改善箇所説明図

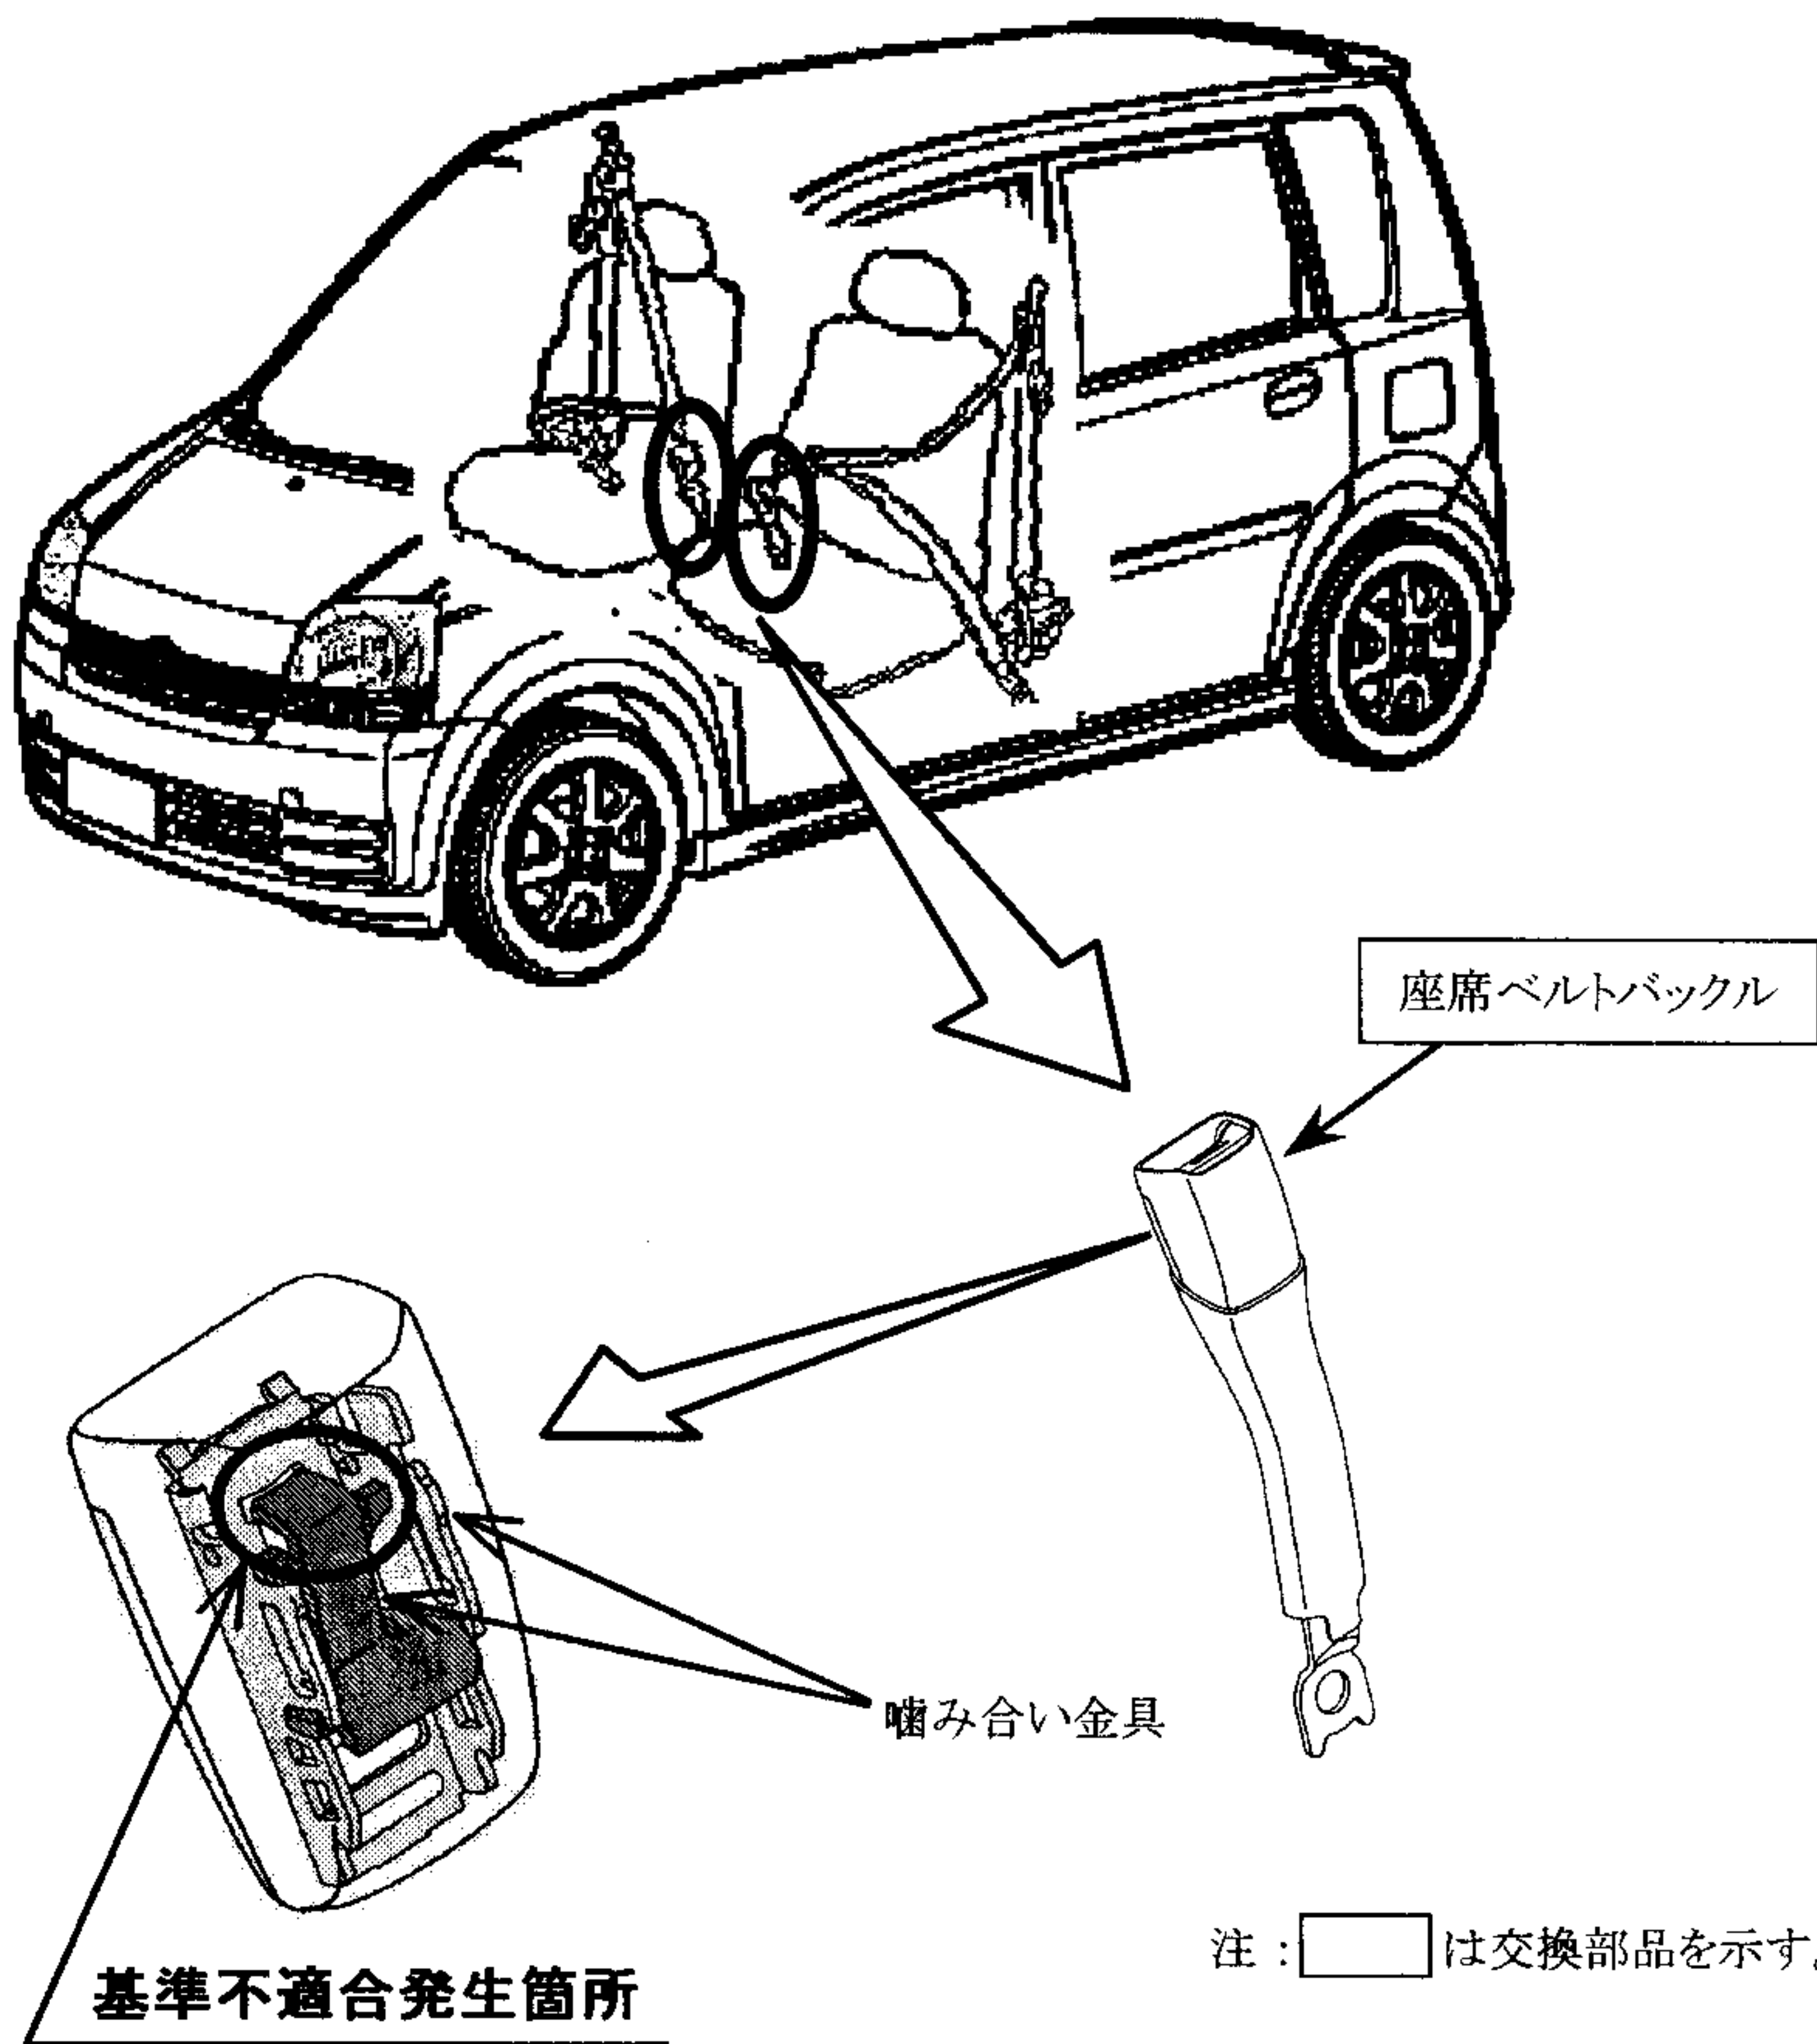
運転者席及び助手席の座席ベルトにおいて、ベルトバックル内の噛み合い金具の加工形状に不適切なものがあるため、衝突等で極端に大きな荷重を受けた場合、ベルトが外れて乗員を拘束できなくなるおそれがある。

全車両、運転者席及び助手席の座席ベルトバックルを良品と交換する。

識別：緑色のシール貼りつけ
